改善箇所説明図

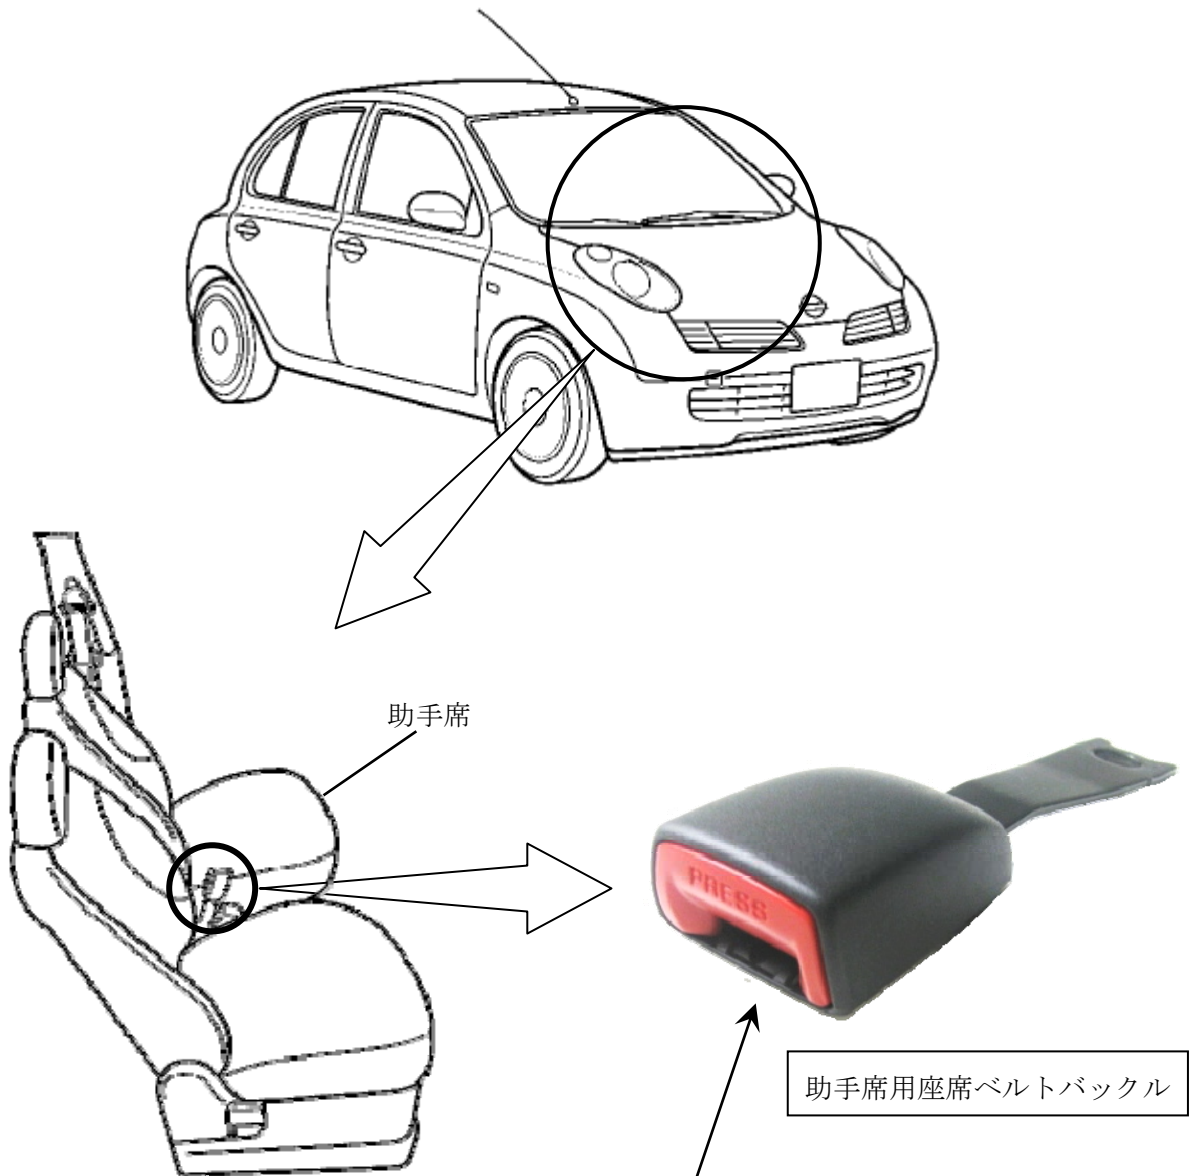
基準不適合発生箇所

助手席用座席ベルトのバックルにおいて、バックルの組立工程が不適切なため、バックル内部構成部品が折損しているものがある。そのため、当該折損破片がバックル内部に噛み込むと、座席ベルトが装着できないおそれがある。

改善の内容

全車両、当該バックルを良品と交換する。

識別：銀色のシールをモデルナンバープレートの右横に貼り付ける。
